改善箇所説明図

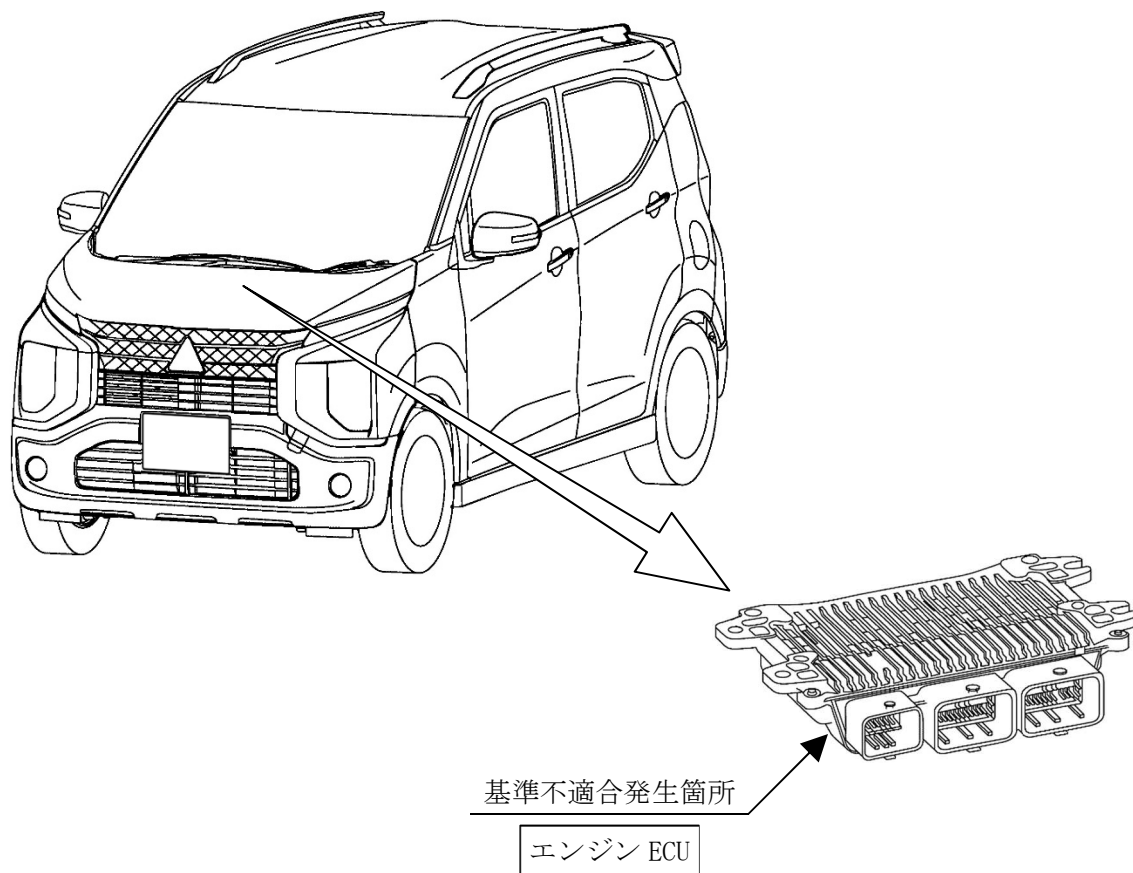
エンジン制御装置（ECU）において、発電機の制御ロジックが不適切なため、バッテリーの充電率が低い状態で、冷機始動直後の走行や長い下り坂を走行した場合、エンジンの負圧が低下する場合があります。そのためブレーキ倍力装置への負圧供給が不足して、最悪の場合、ブレーキペダルの操作力が増大し、制動停止距離が長くなるおそれがある。

全車両、エンジン ECU の制御プログラムを対策仕様書き替える。

注：図中の 内は、プログラムを書き替える部品を示す。

識別：運転席側ドアアロアヒンジにあるピン頭部に、白または黄色ペイントを塗布する。
